**Reaktivierung des SPNV
WLE Strecke Sendenhorst - Münster
5. Deckblatt E vom 30.12.2025
zum Antrag vom 08.05.2020**

Strecke 9213, km 14,370 – km 35,531

Genehmigungsplanung

2. Ergänzung zum Erläuterungsbericht

Abbildung 1: Kartenausschnitt von Angelmodde mit grober Darstellung der Lage der Schallschutzwand (rote Linie) (Quelle: www.tim-online.nrw.de - Abgerufen am 18.12.2025)

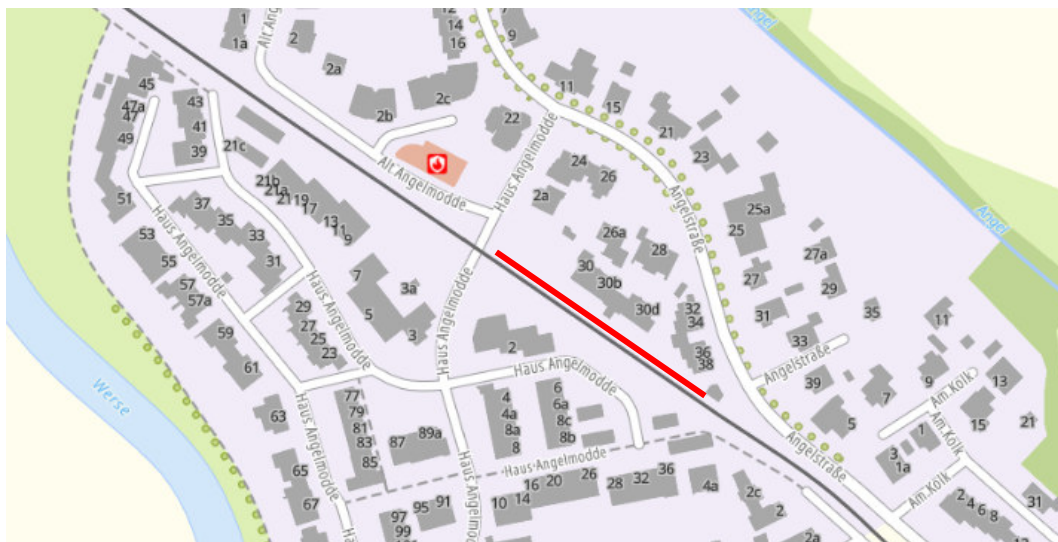
Die angepasste Abwägung und Ermittlung der Vorzugsvariante hat im Schutzabschnitt 08 zu einer maßgeblichen Veränderung geführt, sodass hier nun als Vorzugsvariante von Eisenbahn-km 29,047 bis 29,164 eine Schallschutzwand als aktiver Lärmschutz vorzusehen ist. Im Folgenden werden technische Änderungen sowie die Auswirkungen auf die Planunterlagen und die technische Ausführung der Wand näher erläutert.

Die Veränderung betrifft den Bereich Angelmodde, Angelstraße 30-38 bahnrechts. In Abbildung 1 ist die grobe Lage der Schallschutzwand als rote Linie in einem Kartenausschnitt dargestellt.

Die Schallschutzwand hat eine Gesamtlänge von 117 m. Davon sind die südöstlichen ersten 40 Meter 3,00 m hoch und die direkt daran anschließenden 77 Meter 2,00 m hoch. Die Gestaltung der Wand
